SERVICE INFO – LuK 0030

Monteringsvejledning

til LuK RepSet 621 3027 09/33 621 3045 09/33 og 621 3050 09/33

Billede 1: OE-nr. 90536140/616169 uden hulning i periferi; svinghjulets dybde: 19 mm

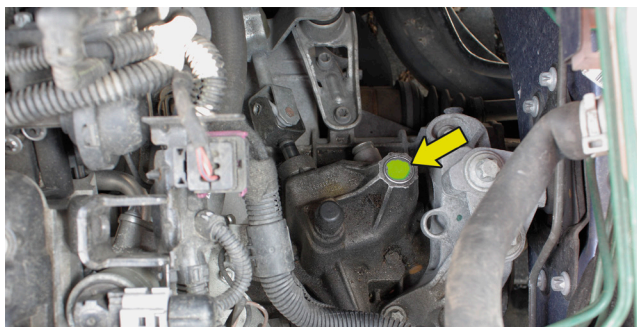
Derfor er der siden maj 2007 blevet hos køretøjsfabrikanter og fra motornummer 20KC2905 seriemonteret en modificeret kobling og et modificeret svinghjul. Svinghjulets dybde er blevet skiftet fra 19 mm til 21,6 mm.

Forskelle på svinghjulet kan ses på figurer 1 og 2.

Billede 2: OE-nr. 93186460/5616016 med hulning i periferi; svinghjulets dybde: 21,6 mm

Billede 3: Markering på gearkassen

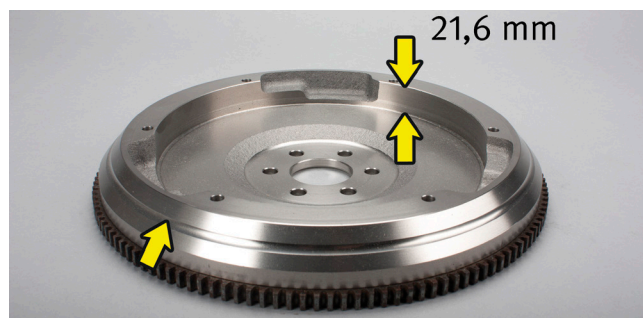
Køretøjer op til motornummer 20KC2904, som viste den samme fejl, er også blevet ombygget med disse dele indenfor en værkstedsforanstaltning og blev markeret med et grønt punkt på gearkassen (se figur 3).
